DOKUMENTACJA PROJEKTOWA

Inwestycja: „Przebudowa ul. Parkowej w Knurowie. Etap I”

Obiekt: Docelowa organizacja ruchu

POSTANAWIAM

Przekrój poprzeczny przez wyniesione przejście dla pieszych i przejazd dla rowerów w km 0+340

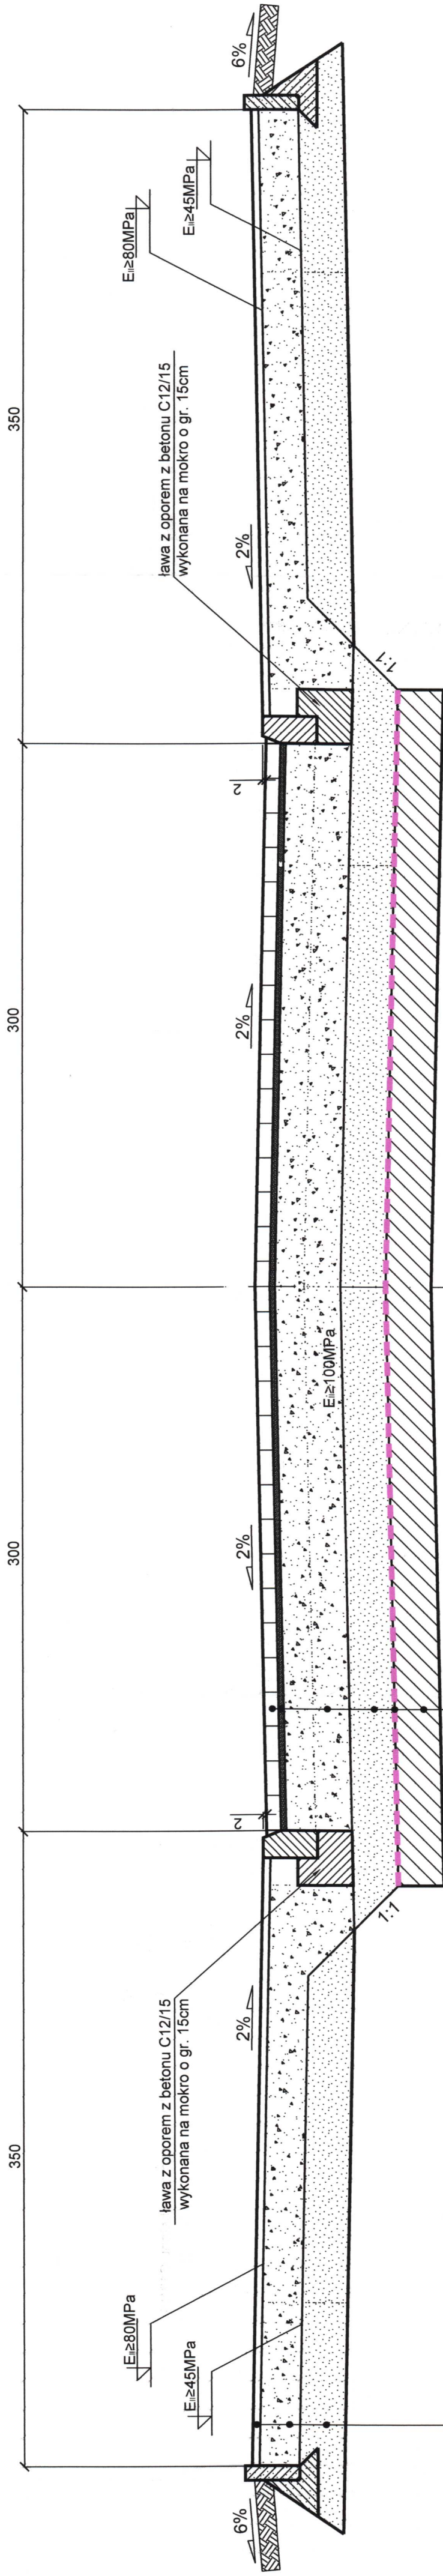
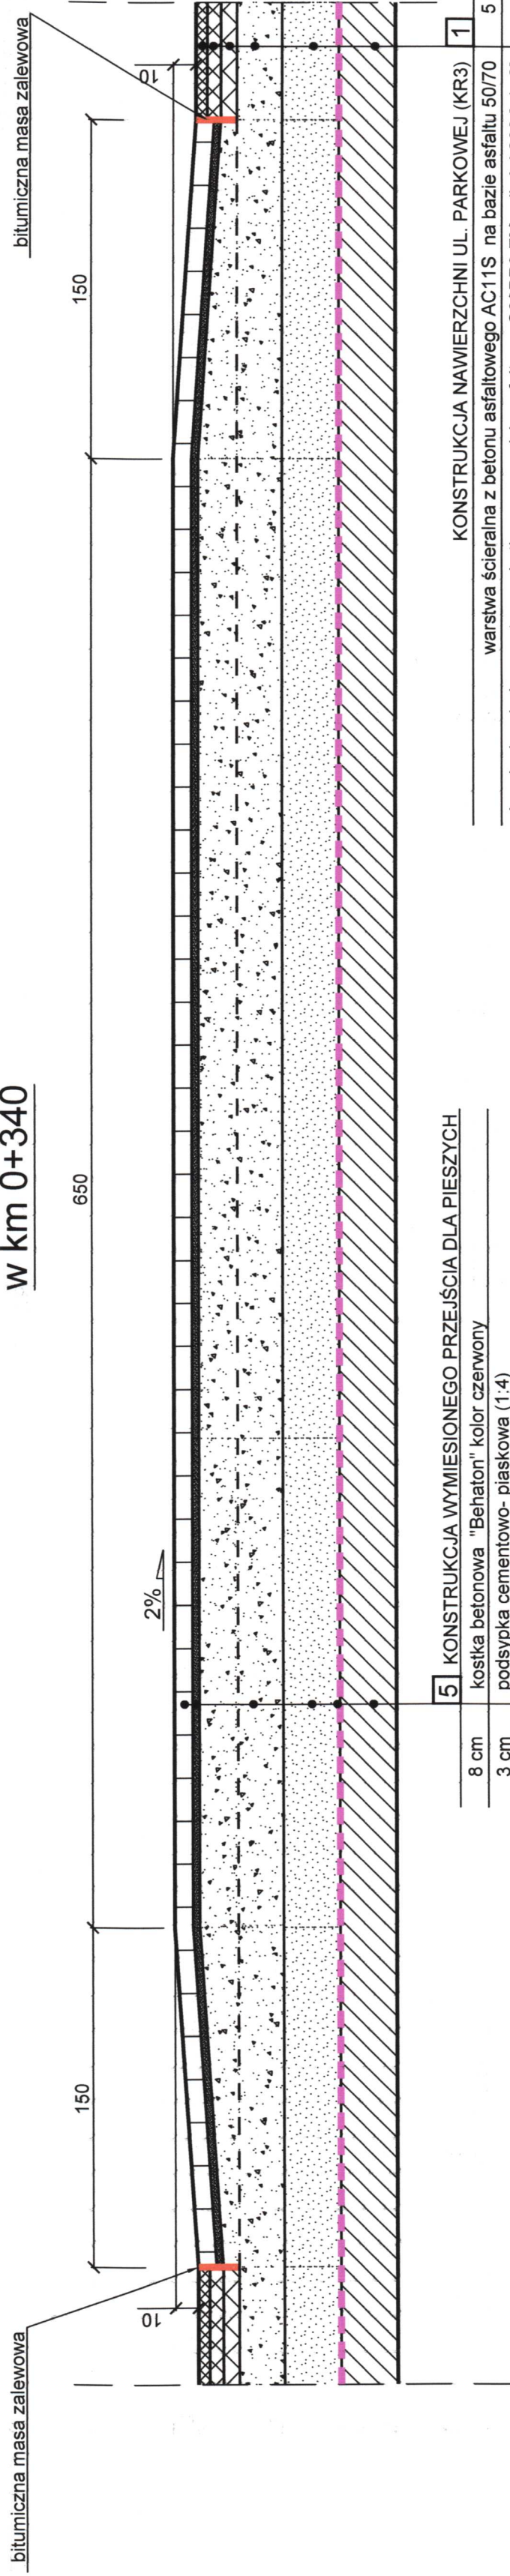
1. w projekcie należy uzupełnić szczegół konstrukcyjny projektowanego progu zwalniającego,
2. wszystkie projektowane zatoki postojowe oznakować na początku znakiem D-18 z tabliczką T-30 wskazującą sposób parkowania, na końcu zatoki D-18 z tabliczką T-3a "koniec",
3. uzupełnić brakujące znaki D-1 na drodze z pierwszeństwem w rejonie skrzyżowań oznakowanych znakiem A-7 lub B-20,
4. uzupełnić brakujące znaki D-6 na wyznaczonym przejściu przy budynkach ul. Parkowa 7-9,
5. uzupełnić linię P-4 na dwóch wlotach oznakowanych linią P-12,
